# Shearwater Teric

## Notes de version du firmware

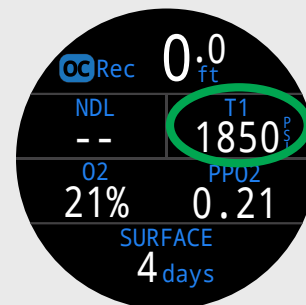
Dans la disposition Standard du mode OC Rec, possibilité d'utiliser un autre affichage à l'emplacement de la valeur TTS (DTR), en haut à droite.
